Rogaland Fylkeskommune  
v/Samferdselsavdelingen, Enhet for Transport og Mobilitet

## Stasjonsplasseringer i 'Bypakke Haugesund'

Ferde er forelagt forslag til bomstasjons plasseringer i forbindelse med ny 'Bypakke Haugesund'. Ref. dokument: 230105\_Bypakke Haugesund\_bomplasseringer.pdf

Figur 1

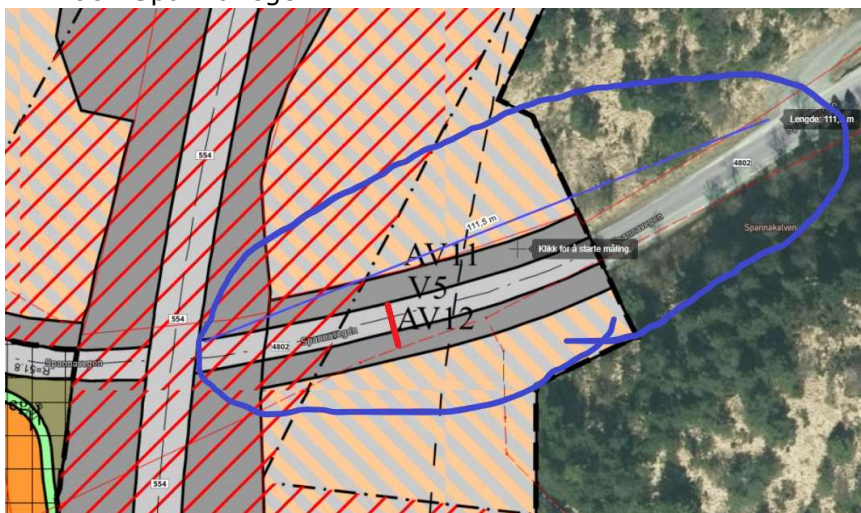
1. Flytte E134 Toskartjønn til E134 Ørpetveit:

Ferde anbefaler at stasjon etableres med portalen i området der det gule skiltet står i dag. Se figur 1 under her.
